**Modulo per la presentazione delle osservazioni per i piani/programmi/progetti sottoposti a procedimenti di valutazione ambientale di competenza statale**

ID: Codice procedura (ID\_VIP/ID\_MATTM):10844

Impianto per la produzione di energia elettrica da fonte eolica, costituito da 6 aerogeneratori della potenza complessiva di 37,2 MW, un sistema di accumulo da 25 MW e relative opere connesse in località "Rempillo" nel comune di Pitigliano (GR).

Immagine n. 5 Intervisibilità degli impianti eolici della provincia di Viterbo anche in quella di Grosseto, in particolare nel pitiglianese.

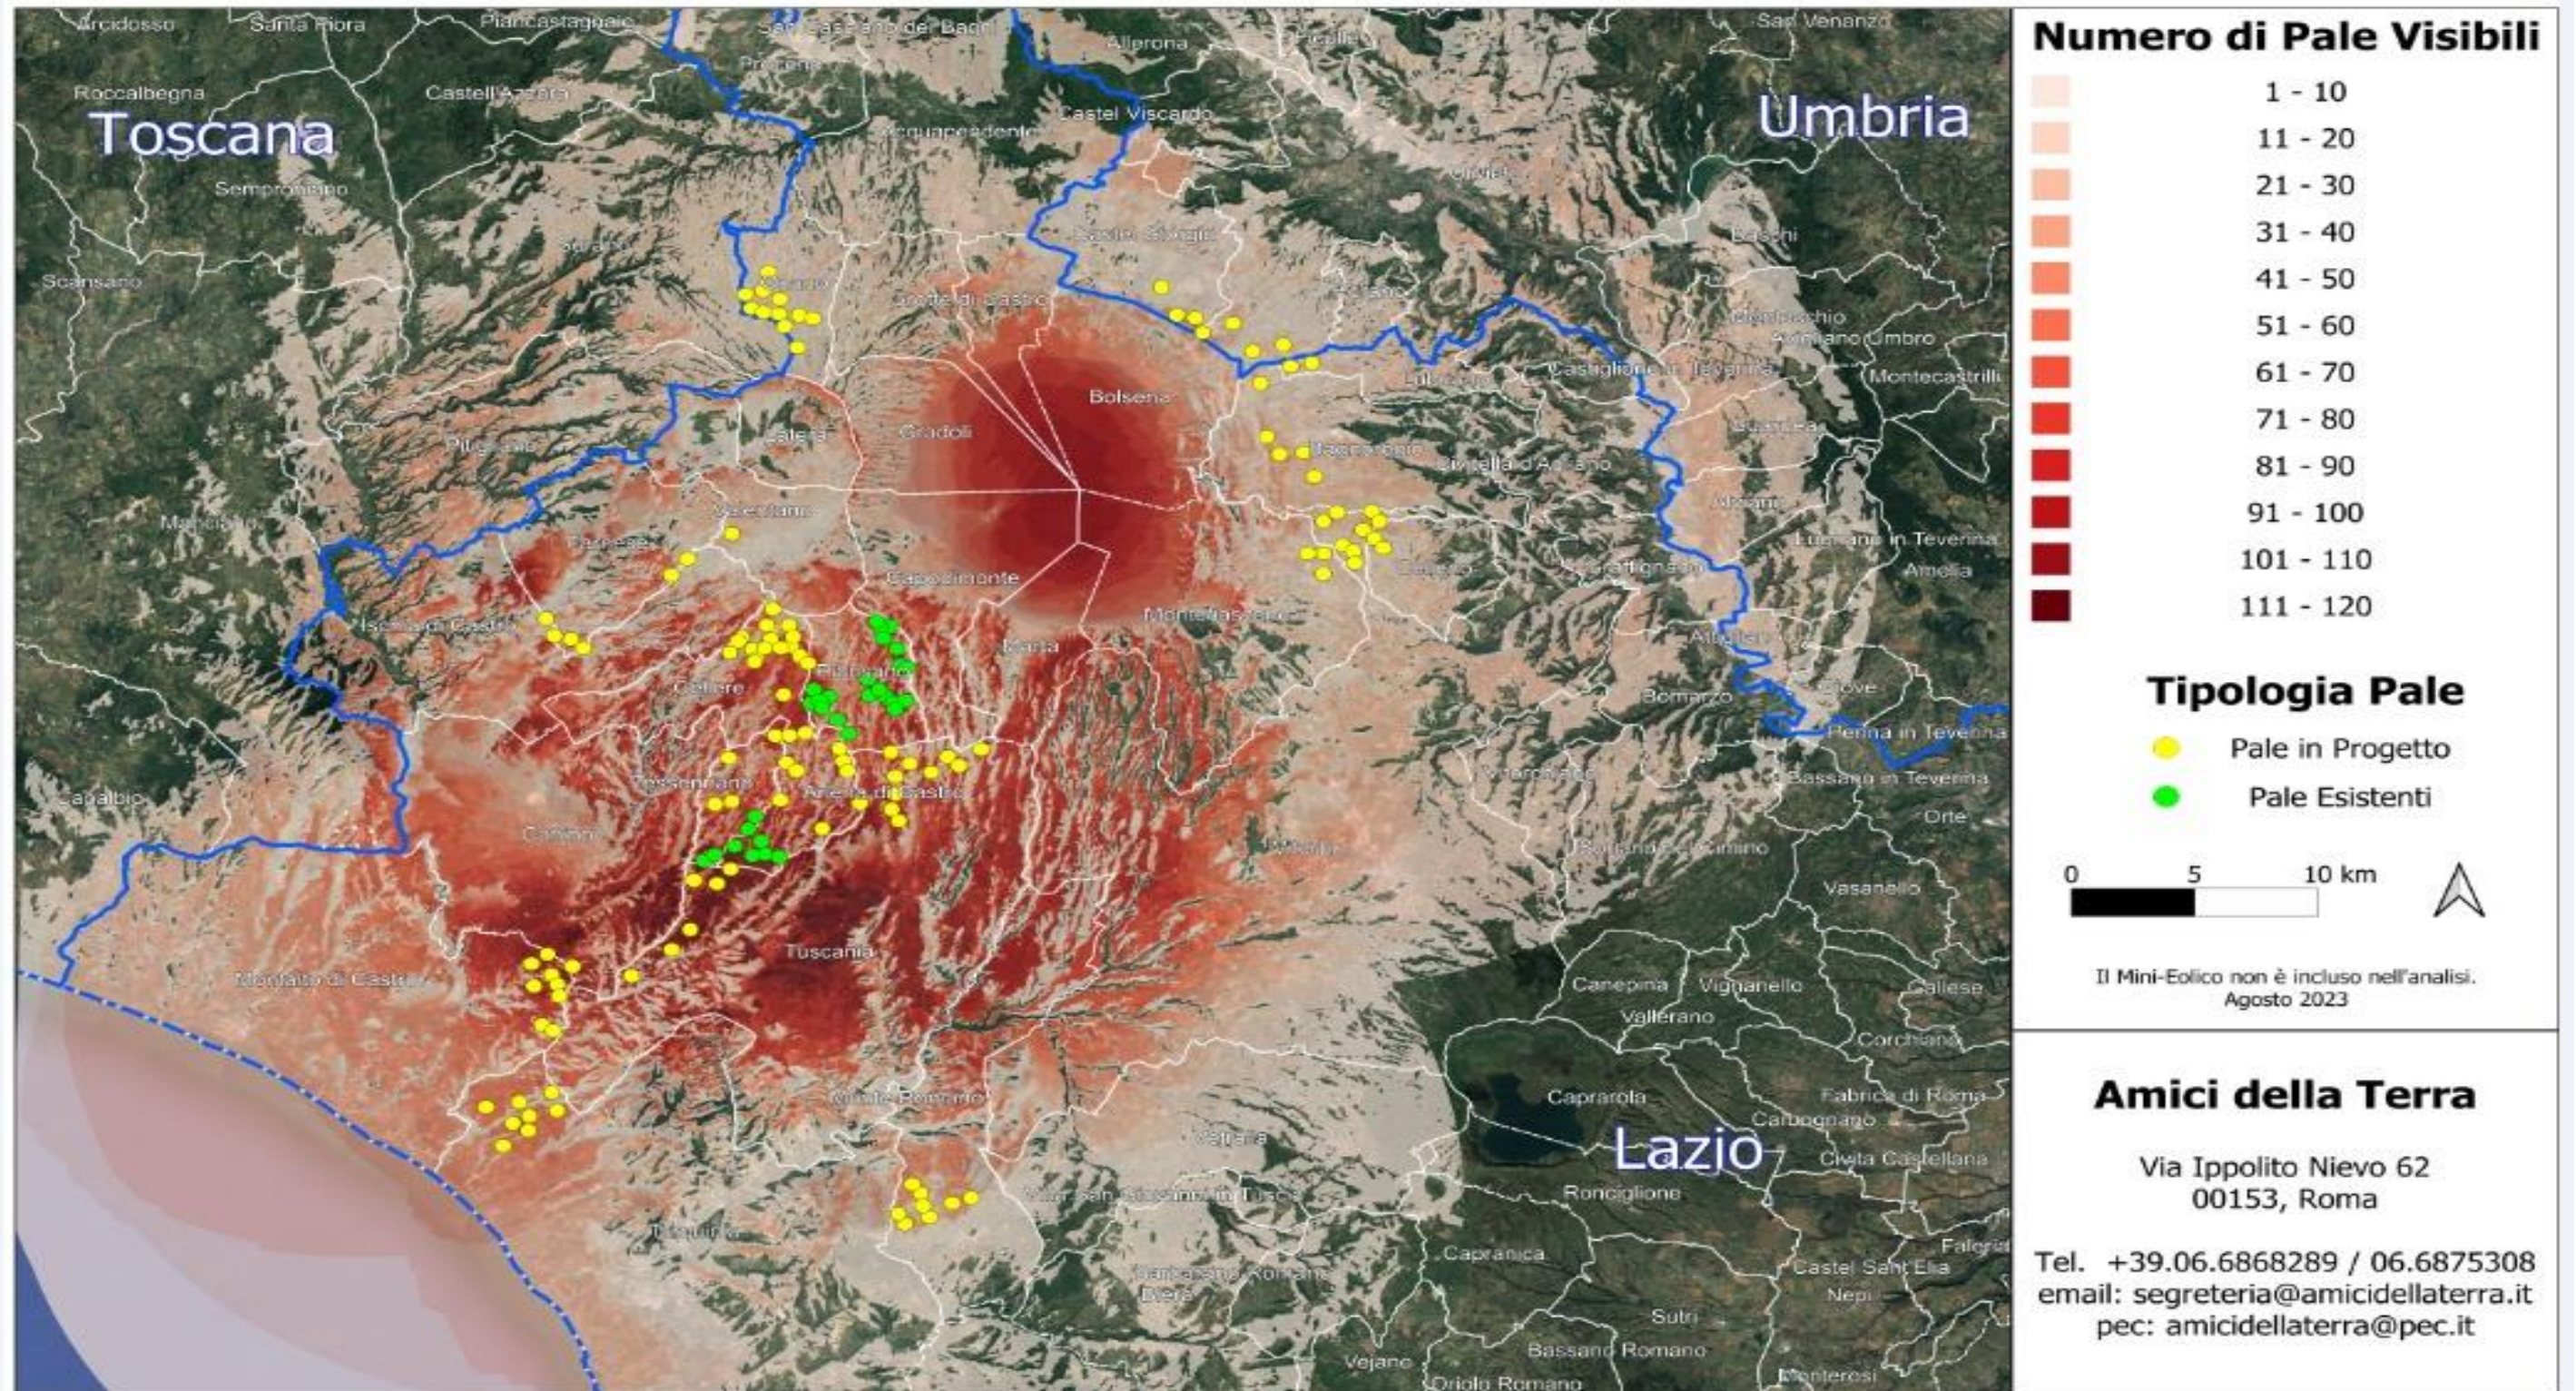
rappresenta una elevata criticità per la sostenibilità ambientale di ulteriori eventuali iniziative. L'impianto eolico "Rempillo" pur essendo "esterno al confine provinciale e regionale ma nelle sue immediate vicinanze ( a soli 100 metri i primi due aerogeneratori) oltre ad impattare sul territorio e sulle economie di tre Comuni del Lazio ( Farnese, Valentano e Latera) si trova nelle fasce di rispetto dei Beni di notevole interesse pubblico come si è evidenziate nelle Osservazioni nn. 1 e 2 e crea anche degli impatti negativi anche sui beni naturalistici come verrà dettagliato nell'Osservazione n. 4. Inoltre andrebbe a sommarsi al già enorme cumulo di impianti eolici e fotovoltaici e geotermici che già creano una elevata criticità ambientale nella provincia di Viterbo e interferiscono anche con il territorio toscano come si può vedere dalle immagini nn. 4 e 5 dell'Allegato n. 1.
